Dotyczy: **Postępowania o udzielenie zamówienia publicznego pn.: „ Budowa Muzeum Powstania Wielkopolskiego 1918-1919” – postępowanie numer FA.261-4/2023.**

Zamawiający w ww. postępowaniu na podstawie art. 135 ust. 1 i 2 oraz 137 ust. 1 ustawy z dnia 11 września 2019 r. Prawo zamówień publicznych (tj. Dz. U. z 2022 r. poz. 1710 ze zm.) zwanej dalej „Ustawą” lub „Ustawą Pzp”, informuje o pytaniach i wyjaśnieniach do treści Specyfikacji Warunków Zamówienia (SWZ) oraz zmianach SWZ:

15. Poniżej pokazano fragment rys. „MPWP-EX-ARC-A-SE-AAA-0-0 - PRZEKRÓJ A-A”, na którym widać drabinę zewnętrzną z koszem (ozn. **EZ.DR1**).

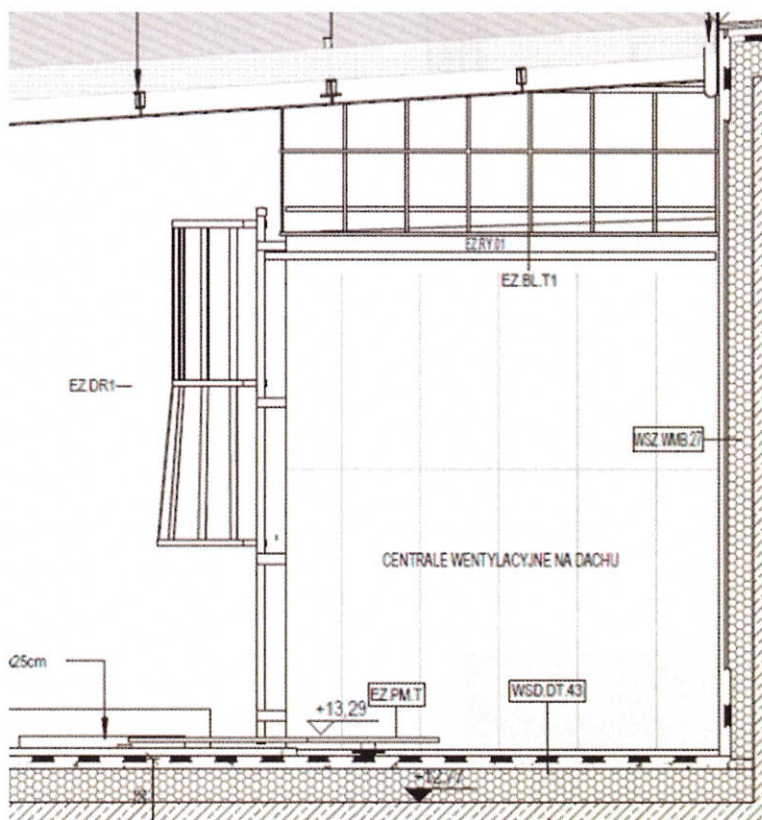
W Kosztorysie Inwestorskim w zakresie drabin z koszem widnieje poniższa pozycja kosztowa:

Wykonanie wskazanej drabiny objęte jest zakresem opracowania i Przedmiotu Zamówienia i powinno zostać wycenione w ofercie wykonawcy. Zgodnie z SWZ ROZDZIAŁ XIV. OPIS SPOSOBU OBLICZENIA CENY 1. Przyjmuje się wynagrodzenie ryczałtowe (całkowite, łączne) za wykonanie robót budowlanych i innych świadczeń Wykonawcy objętych przedmiotem zamówienia. Informacje dotyczące kwoty za wykonanie przedmiotu zamówienia należy podać w formularzu oferty. Przedmiary załączone w Dokumentacji Projektowej stanowią tylko element pomocniczy do sporządzenia oferty obejmującej cenę ryczałtową.

16. Poniżej pokazano fragment rys. „MPWP-EX-ARC-D-SE-DAA-0-0 - PRZEKRÓJ A-A”, na którym widać drabiny zewnętrzne (ozn. **EZ.DR1**) – 2 szt..

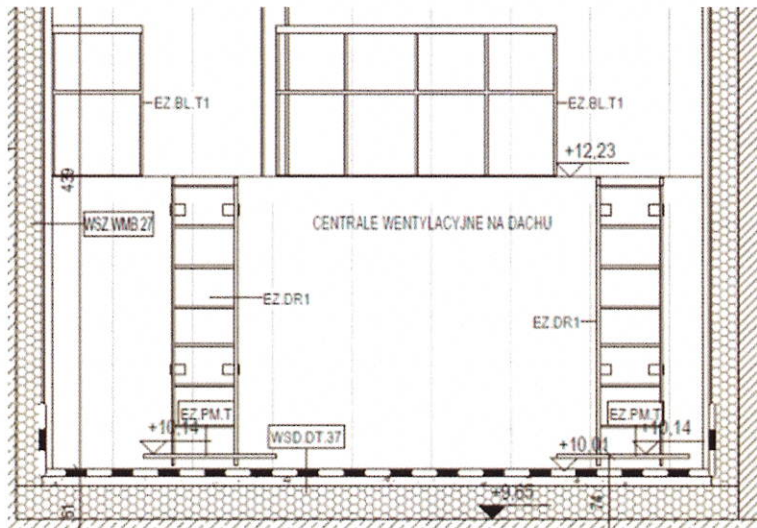
W Kosztorysie Inwestorskim w zakresie drabin są wymienione poniższe pozycje kosztowe:

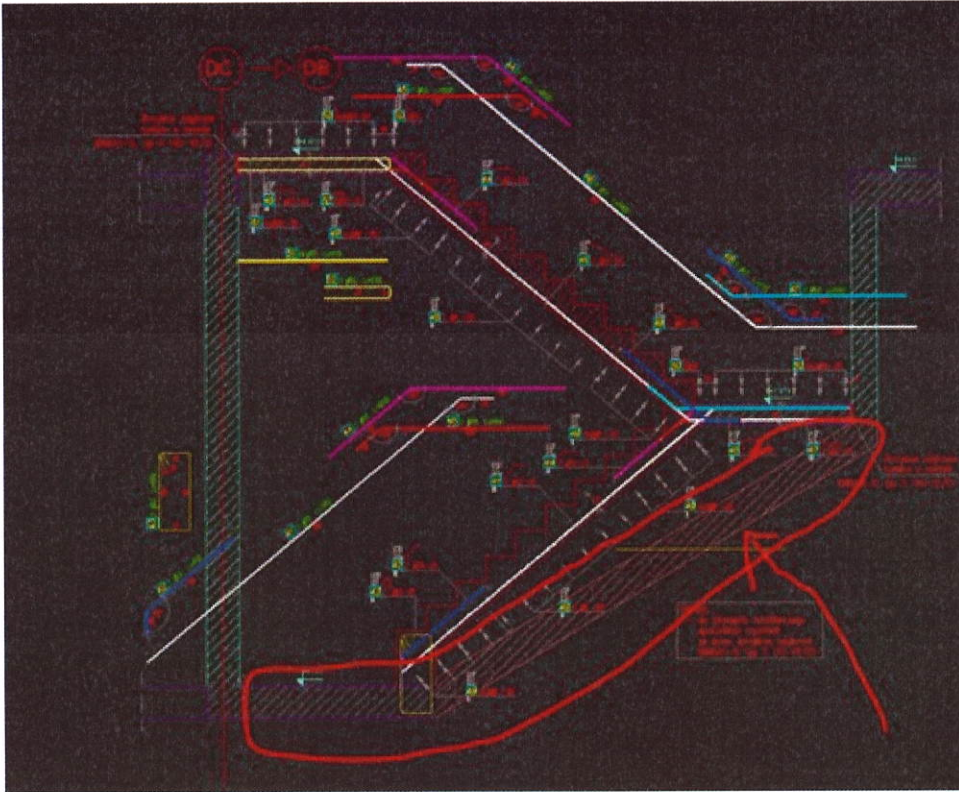
8. Prosimy o jednoznaczne potwierdzenie wykonania ścian murowanych w technologii tradycyjnej tzn. za pomocą zaprawy murarskiej o gr 1-1,5 cm(a nie cienkowarstwowej).

Należy przyjmować technologię zgodną z właściwościami elementów murowanych.
